**Avis de la mission régionale d'autorité environnementale
sur la création d'un port de plaisance fluvial sur le petit Rhône
sur la commune de Fourques (Gard)**

N°Saisine : 2022-010703

N°MRAe : 2022APO99

Avis émis le 17 août 2022

Figure n°9: vitesses des courants au droit de la passe d'entrée du port

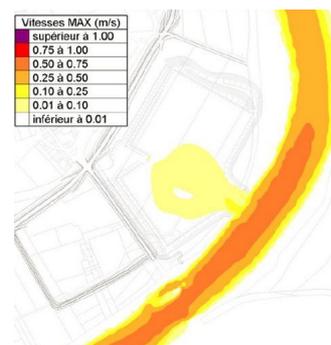
- **la mise à jour de l'étude hydro-sédimentaire au regard de la configuration définitive choisie pour le plan d'eau et intégrant une modélisation de différents flux entrants de sédiments amenés par le Petit Rhône, permettant de décrire précisément le dispositif d'avivement le mieux adapté et de statuer sur la nécessité, ou pas, de moyens complémentaires d'entraînement de courant au sein du bassin (dont la description et les effets devront être produits en tant que de besoin),**

Figure n°10 : plan paysager

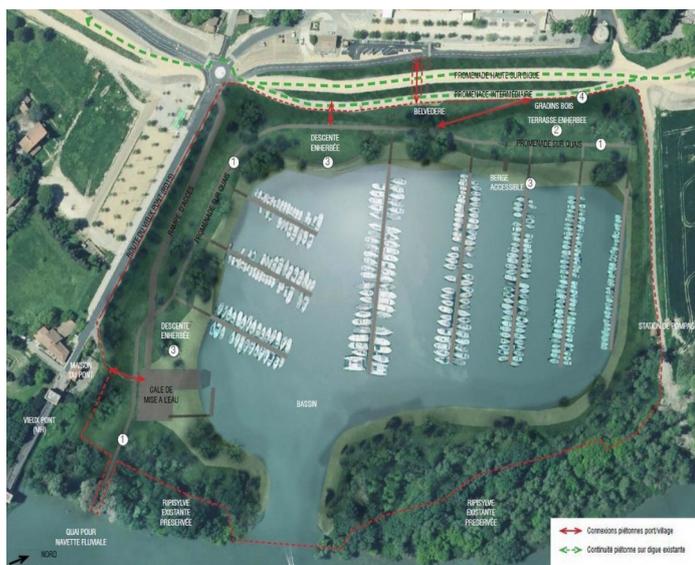
- qu'une promenade en lisière de ripisylve côté bassin figure toujours sur le plan de masse et le plan paysager du projet, alors qu'il est stipulé que les promenades au sein et en lisière de ripisylve ont été supprimées.
